To: NOVEC / [REDACTED]
From: [REDACTED]
Date: 23.08.2011

Begutachtung der FM Antenne Lopik

Lopik / FM Antenne

Grünspan

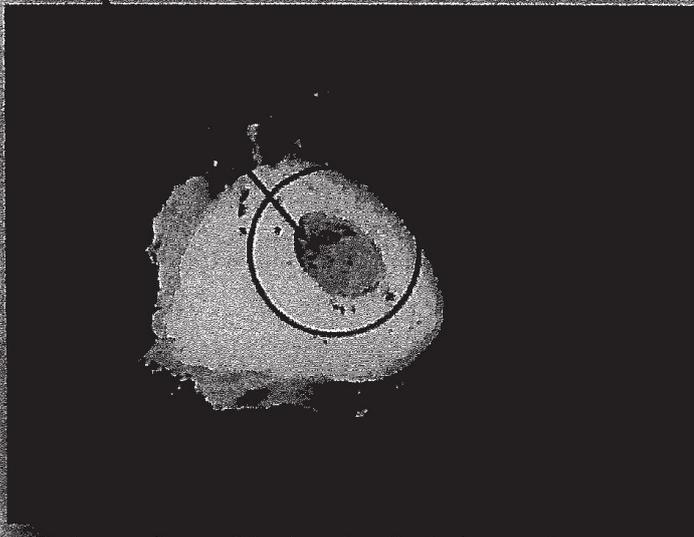
- An diversen Stellen der Jumperkabel haben wir Grünspan entdeckt, welcher auf Feuchtigkeit im System hinweist.
- Verteiler und Jumperkabel sind stellenweise komplett von innen ausgebrannt, was auf Sprühen oder einen Lichtbogen hinweist. Dieser kann durch Feuchtigkeit oder auch durch schlechte bzw. lose Kontakte entstehen.
